福島第一原子力発電所 特定原子力施設に係る実施計画変更比較表 (第Ⅱ章 2.41 放射線物質分析・研究施設第1棟)

福島第一原子力発電所 特定原子力施設に係る実施計画変更比較表（第Ⅲ章 第1編）

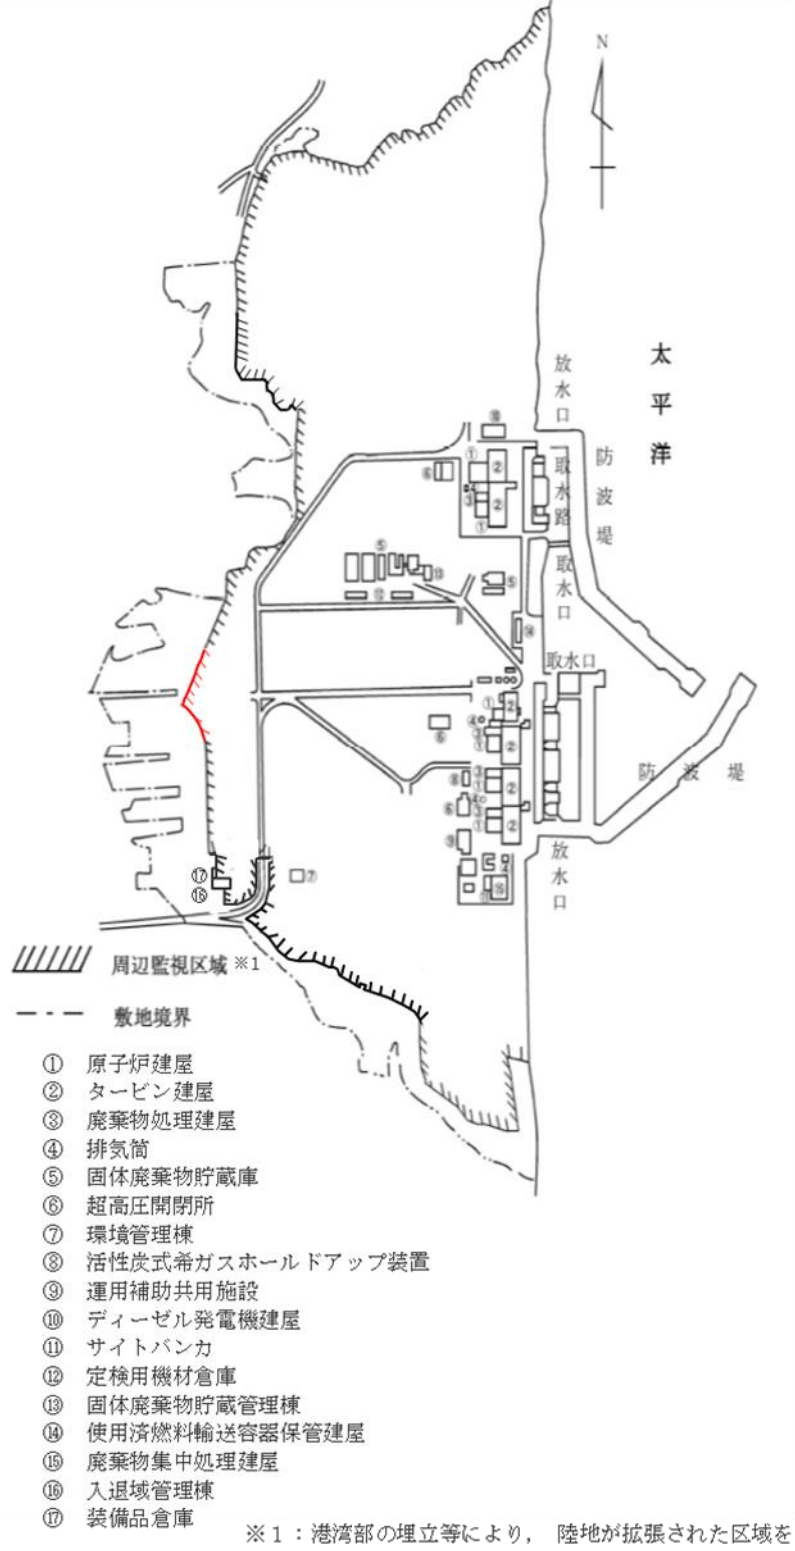
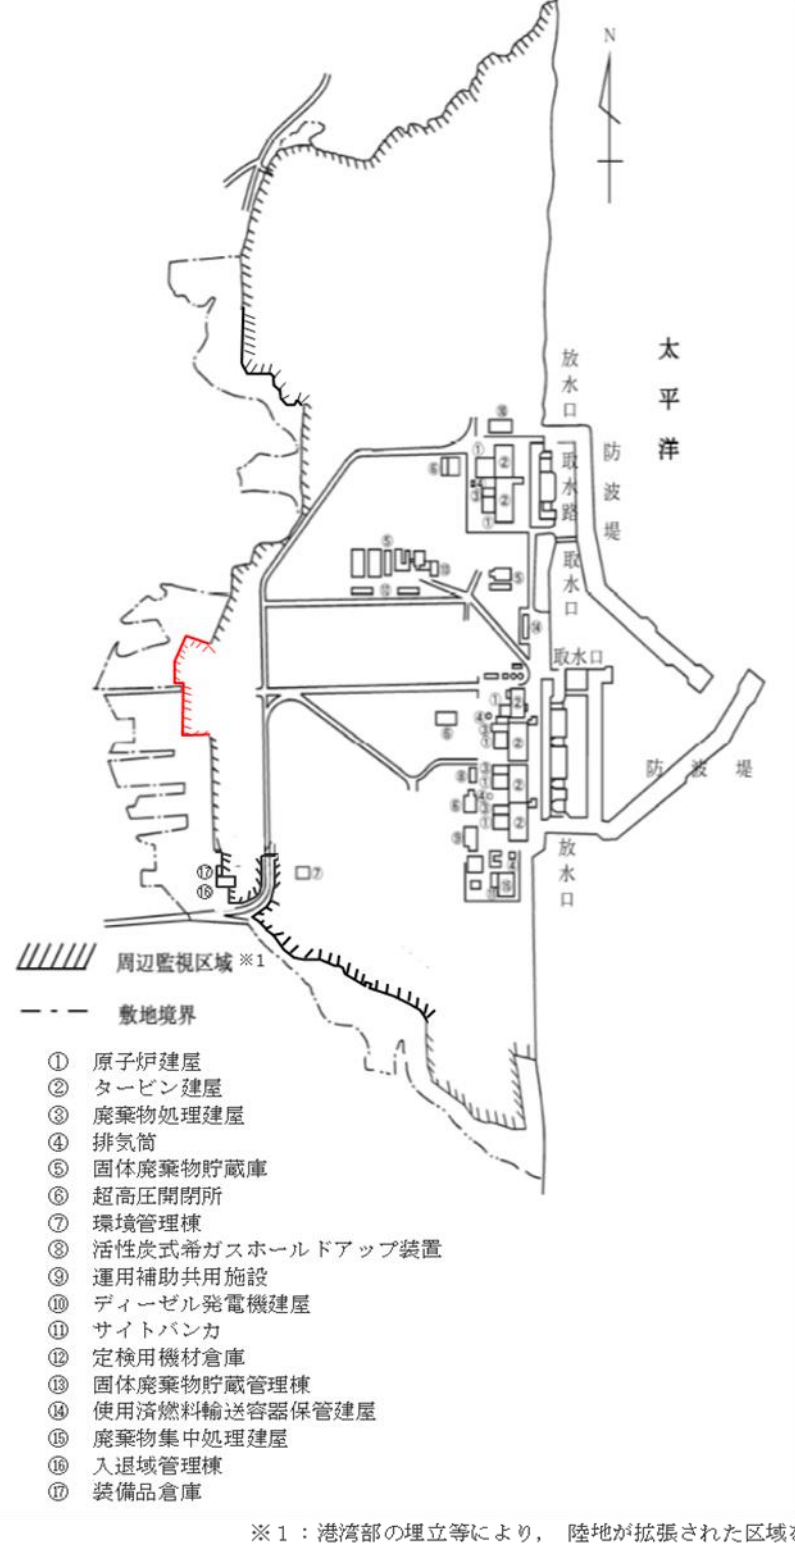
変更前	変更後	変更理由
<p>(周辺監視区域) 第57条 周辺監視区域は、図57に示す区域とする。 2. 防護管理GMは、第1項の周辺監視区域境界に、柵を設ける又は標識を掲げる等により、業務上立入る者以外の立入りを制限する。ただし、当該区域に立入るおそれのないことが明らかな場合は、この限りでない。</p> <p>図57</p>  <p>① 原子炉建屋 ② タービン建屋 ③ 廃棄物処理建屋 ④ 排気筒 ⑤ 固体廃棄物貯蔵庫 ⑥ 超高压開閉所 ⑦ 環境管理棟 ⑧ 活性炭式希ガスホールドアップ装置 ⑨ 運用補助共用施設 ⑩ ディーゼル発電機建屋 ⑪ サイトバンカ ⑫ 定検用機材倉庫 ⑬ 固体廃棄物貯蔵管理棟 ⑭ 使用済燃料輸送容器保管建屋 ⑮ 廃棄物集中処理建屋 ⑯ 入退域管理棟 ⑰ 装備品倉庫</p> <p>※1：港湾部の埋立等により、陸地が拡張された区域を含む。</p>	<p>(周辺監視区域) 第57条 周辺監視区域は、図57に示す区域とする。 2. 防護管理GMは、第1項の周辺監視区域境界に、柵を設ける又は標識を掲げる等により、業務上立入る者以外の立入りを制限する。ただし、当該区域に立入るおそれのないことが明らかな場合は、この限りでない。</p> <p>図57</p>  <p>① 原子炉建屋 ② タービン建屋 ③ 廃棄物処理建屋 ④ 排気筒 ⑤ 固体廃棄物貯蔵庫 ⑥ 超高压開閉所 ⑦ 環境管理棟 ⑧ 活性炭式希ガスホールドアップ装置 ⑨ 運用補助共用施設 ⑩ ディーゼル発電機建屋 ⑪ サイトバンカ ⑫ 定検用機材倉庫 ⑬ 固体廃棄物貯蔵管理棟 ⑭ 使用済燃料輸送容器保管建屋 ⑮ 廃棄物集中処理建屋 ⑯ 入退域管理棟 ⑰ 装備品倉庫</p> <p>※1：港湾部の埋立等により、陸地が拡張された区域を含む。</p>	<p>放射性物質分析・研究施設第1棟設置に伴う変更</p>

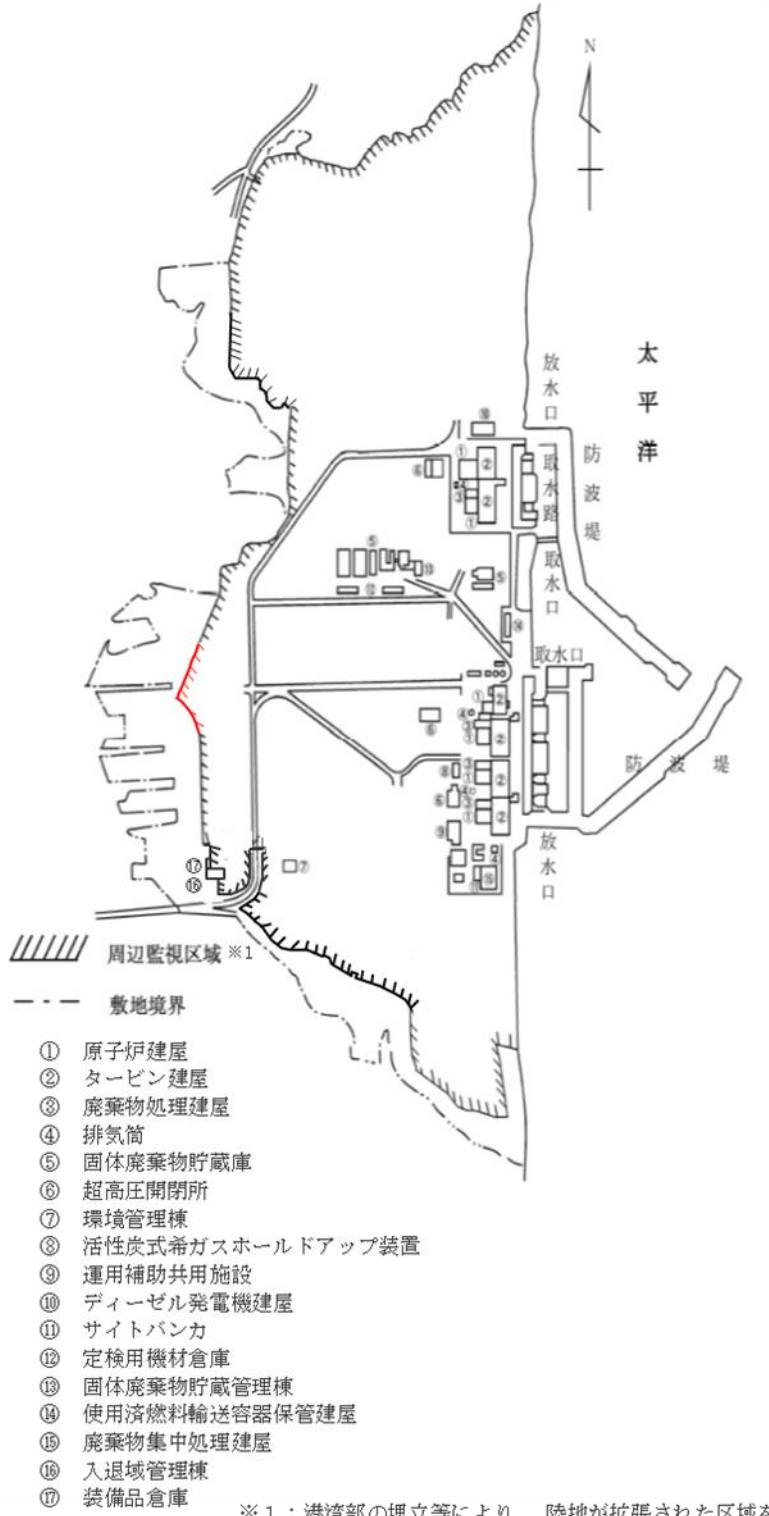
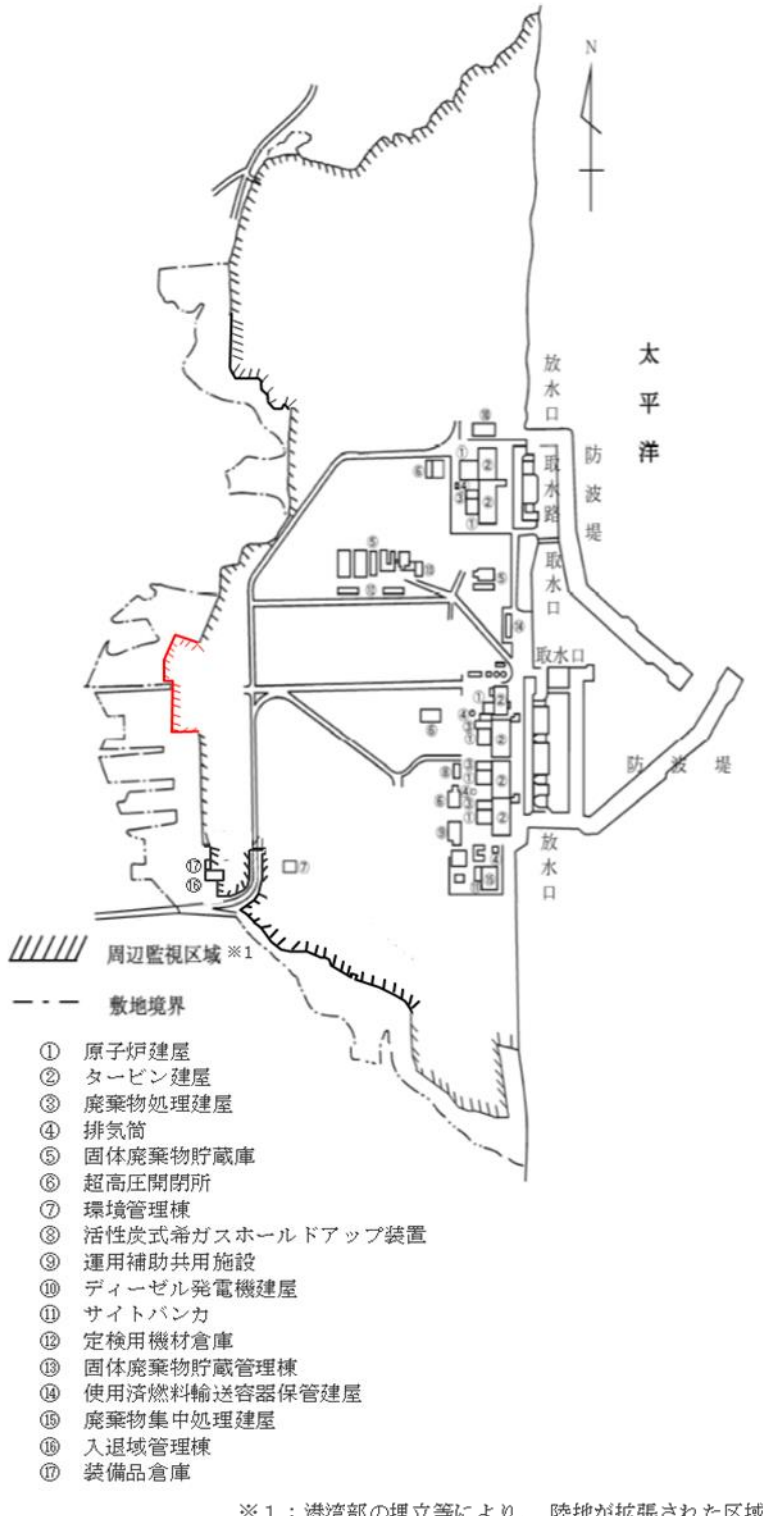
変更前	変更後	変更理由
<p>図60</p> <p>図60は、福島第一原子力発電所周辺の放射線モニタリング計画を示しています。図には、常磐線、旧国道、国道6号線、大野駅、双葉駅、太平洋、福島第一原子力発電所が描かれています。また、空気吸収線量率（⊗）、空気吸収線量（○）、粒子状放射性物質濃度（◎）のモニタリングポイントが示されています。黒い線は周辺監視区域を示しています。</p>	<p>図60</p> <p>図60は、福島第一原子力発電所周辺の放射線モニタリング計画を示しています。図には、常磐線、旧国道、国道6号線、大野駅、双葉駅、太平洋、福島第一原子力発電所が描かれています。また、空気吸収線量率（⊗）、空気吸収線量（○）、粒子状放射性物質濃度（◎）のモニタリングポイントが示されています。黒い線は周辺監視区域を示しています。赤い「E」の記号は、放射性物質分析・研究施設第1棟設置に伴う変更を示しています。</p>	<p>放射性物質分析・研究施設第1棟設置に伴う変更</p>

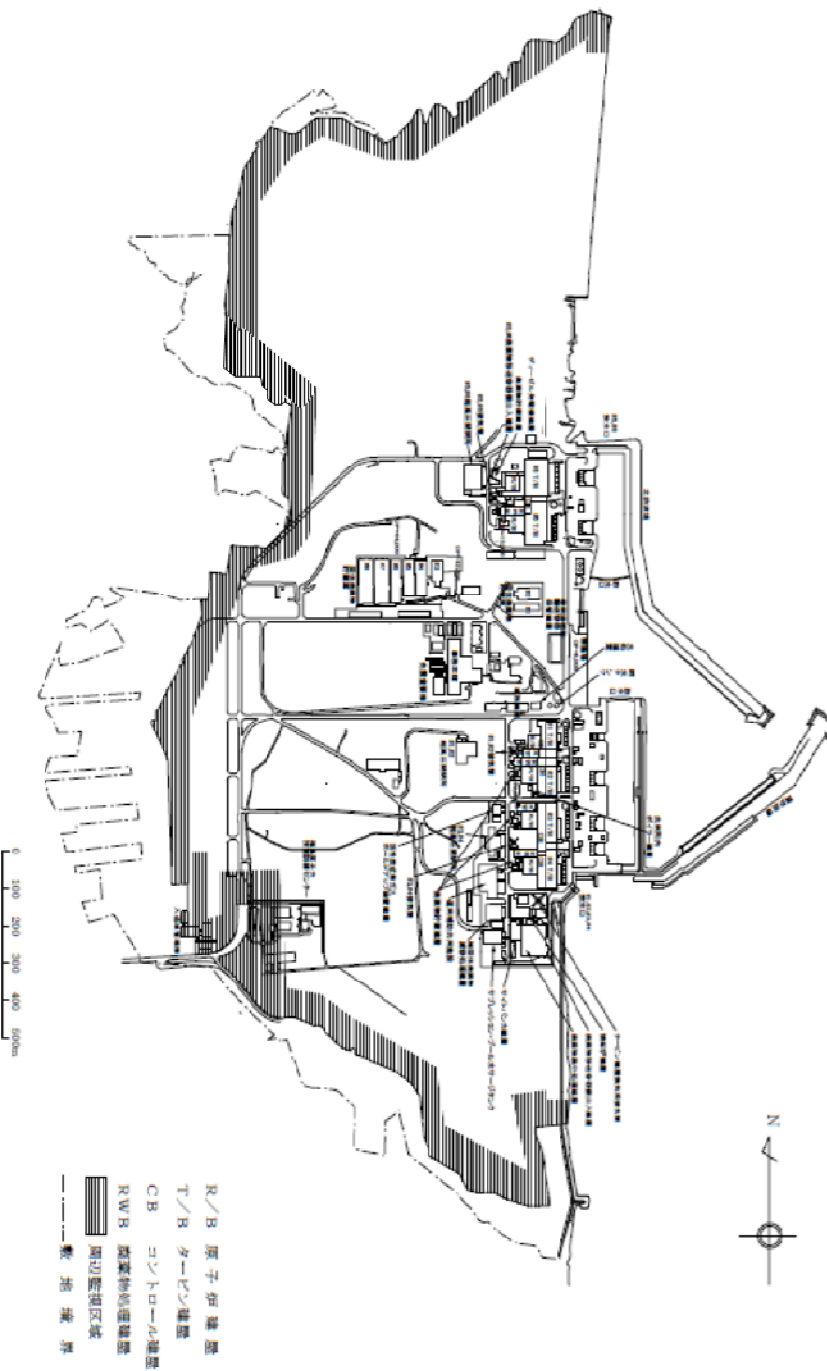
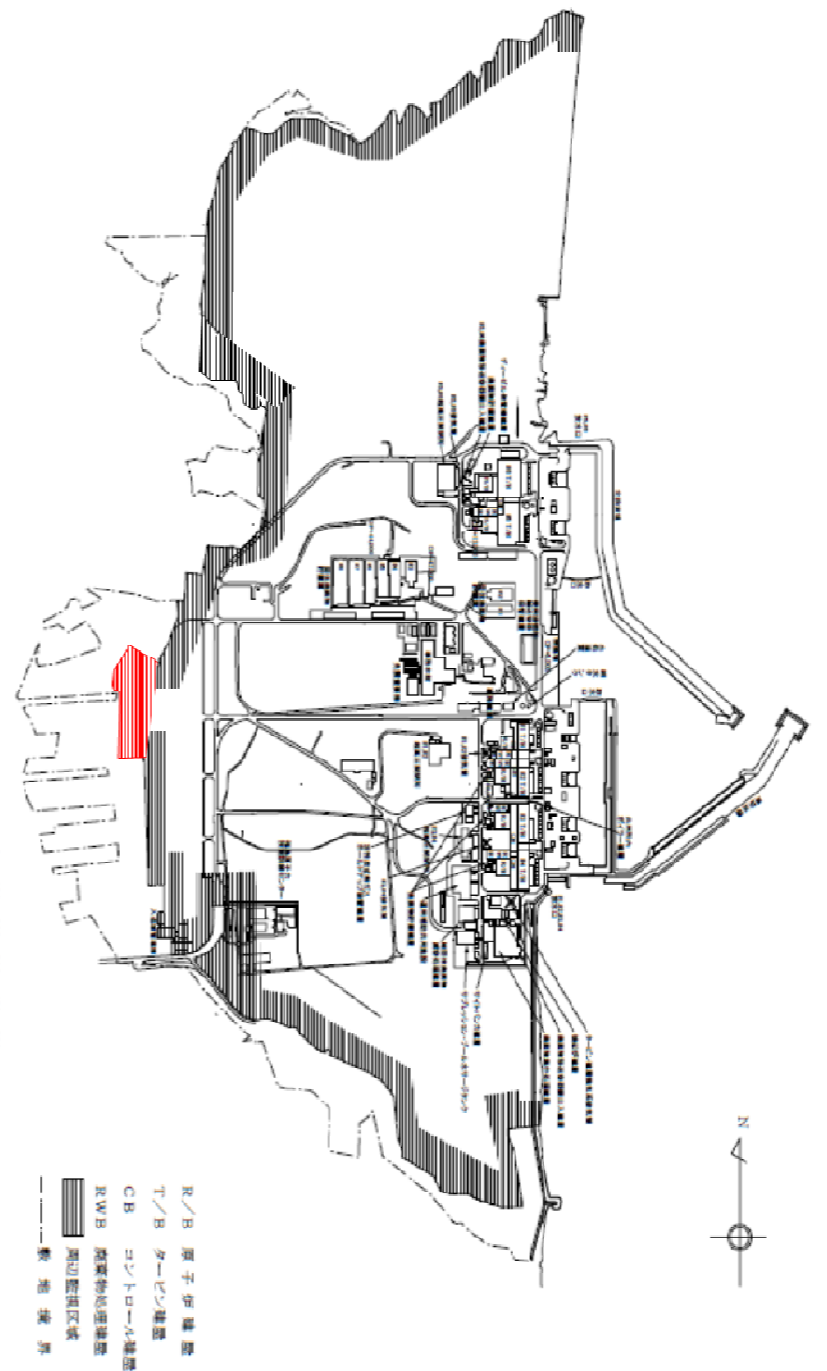
変更前	変更後	変更理由
<p>図101</p> <p>図101は、福島第一原子力発電所周辺の監視区域を示す地図である。変更前の状態を示している。地図には、常磐線、旧国道、国道6号線、大野駅、双葉駅、太平洋、福島第一原子力発電所が描かれている。また、空気吸収線量率、空気吸収線量、粒子状放射性物質濃度の測定地点も示されている。赤い線は周辺監視区域を示している。</p>	<p>図101</p> <p>図101は、福島第一原子力発電所周辺の監視区域を示す地図である。変更後の状態を示している。変更前の地図とほぼ同じだが、福島第一原子力発電所の東側に新たな監視地点が追加されている。</p>	<p>放射性物質分析・研究施設第1棟設置に伴う変更</p>
